סקירת בקשת היתר 2026/0439.00 — הפלמ״ח 41

קטמון הישנה, ירושלים · טיוטת עבודה 3.11.2026

סיכום AI לעיון גינות העיר, מבוסס על מסמכי הבקשה מהארכיב האופטי. אינו חוות דעת מקצועית או משפטית ואינו הגשת התנגדות.

פתח הרמפה — רינדור מנתוני התשריט המקוריים

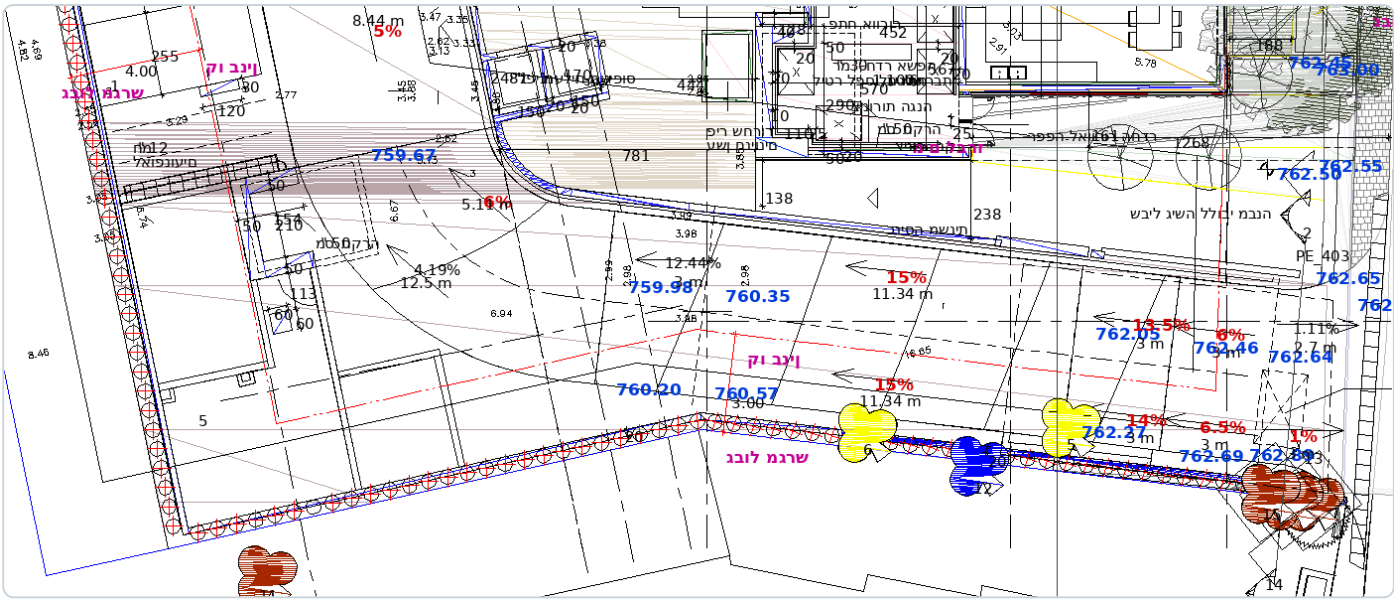
אימות: תכנית הפיתוח (מסמך 21 בארכיון) מראה את הרמפה על חזית הפורצים — שיפועי 12.5%-15% יורדים למפלסי החניון (749-758); מפלסי החזית 762.3-763.0 תואמים את הפורצים (~762), והחזית השנייה 767.4-768.0 את הפלמ״ח (~767.75). תומך: זיהוי התכנית מקשר את הרמפה לעצים 5+6 (לכריתה) ושורת 10-15 (לשימור); במפת המדידה עצים 5 ו-6 (וגם 12) על הגבול הדרום-מערבי מול חלקה 13, ועצים 13-15 בקודקוד הדרומי הנוגע בפורצים — מתיישב עם רמפה הנכנסת מהפורצים ויורדת לאורך הגבול הדרום-מערבי. כניסות רגלי: ראשית מהפלמ״ח, משנית מהפורצים.

1. חניה: לדרוש הצגת מיקום מעודכן של רמפת הכניסה (לאחר הסטתה לשימור עצים 5+6) ואישור תושי"ה ל-42 החניות, לרבות ניתוח השפעת תנועת החניון על רחוב הפורצים.

רחבת כיבוי האש — רינדור מנתוני התשריט המקוריים

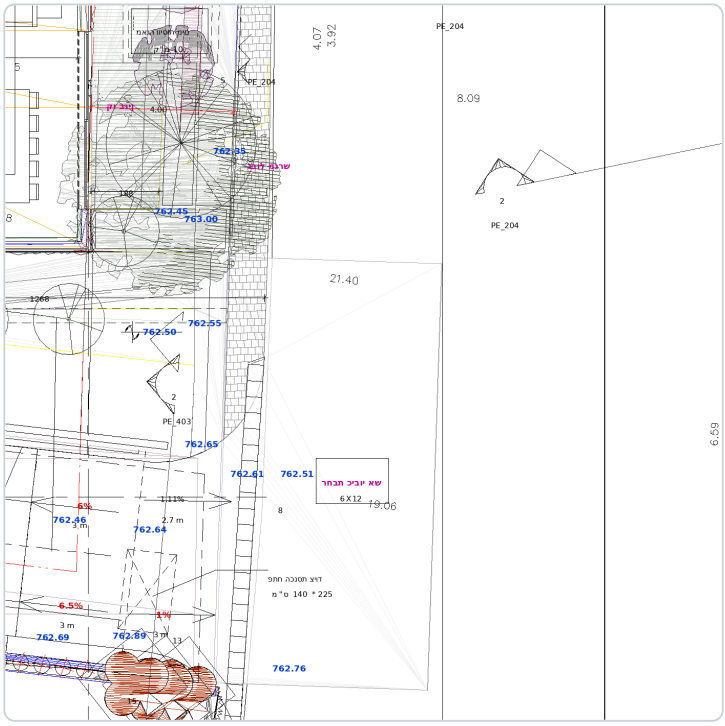
רחבת כיבוי האש אותרה בתכנית הפיתוח: על חזית הפורצים, במפלס ~762.5, והיא חורגת מקו גבול המגרש לכיוון הרחוב — כלומר על רצועת הגינון והמדרכה של הפורצים, בדיוק כפי שמחלקת התכנון דחתה: "מוצעת על המדרכה... אינה מקובלת". לידה מסומנת התווית "מים לברז" (סוג הברז לא נקבע במפורש — להמשך בירור) ובאזור הכניסה מאגרי מים תת-קרקעיים ("מאגר וויסות מים", "מאגר מים לספרינקלרים"); בקומות — גלגלון כיבוי ופנל כבאים. בנוסף: תכסית תת-הקרקע המוצעת היא 100% משטח המגרש (חפירה עד גבולות המגרש), ומולה דרישת העירייה לצמצם ל-80% — הנוסח הסופי טרם נקבע, וייתכן שגבול החפירה ישתנה. בנוסף נדרשת רצועת גינון של 1.5 מ׳ לכל הפחות כלפי הפורצים והפלמ״ח.

2. שמירת המדרכה: לדרוש תנאי מפורש שהמדרכה הקיימת ברחוב הפורצים לא תיפגע בשל חפירת החניון התת-קרקעי ושלבי הביצוע — לרבות תוכנית תמיכת גבולות ואבחון מצב המדרכה לפני ואחרי; רחבת כיבוי האש לא תמוקם על המדרכה, כפי שמחלקת התכנון עצמה קבעה.

חתך רוחב — גיליון 22 (הרמוניקה PDF, מסמך 24)

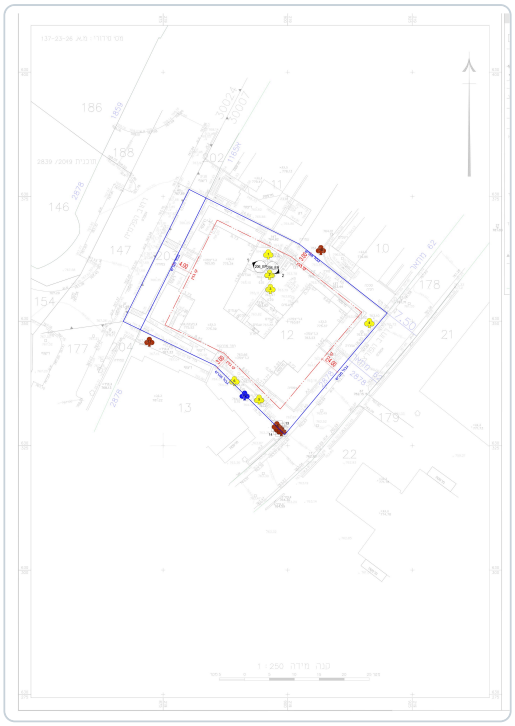
גבול הידע. חתכי הרוחב המוגשים (גיליונות 21-22) מראים את קופסת החניון נוגעת בקווי המגרש (כחול) משני עברי הרחוב, עד עומק 752.00 — כ-10.5 מ' מתחת לחזית הפורצים (762.5); חתכי ביצוע ותוכנית תמיכת גבולות אינם בקבצים הקריאים. מיקום הקטע החוסם את המדרכה הוא תצפית תושב — לא הודגמה בליטה של החלקה לתוך תוואי הרחוב, ולא נמצא במסמכים חישוב רוחב מדרכה קיימת מול קו רחוב.

6. מפלסים וגובה — פער בין מסמכי הבקשה: חתך גיליון 22 נותן גג 793.59 (26.19 מ' מעל כניסת הפלמ״ח) וקומות 770.95/774.10…790.34, בעוד טופס 22 וטבלת השטחים נותנים 771.43/774.75…793.19 וגג 796.69 (29.29 מ'), פער של כ-3.1 מ'. ספירת הקומות זהה (קרקע + 7). בחתך חסר התיוג F07 (אחרי F06=786.89 מופיע F08=790.34). לברר איזה מסמך מחייב.
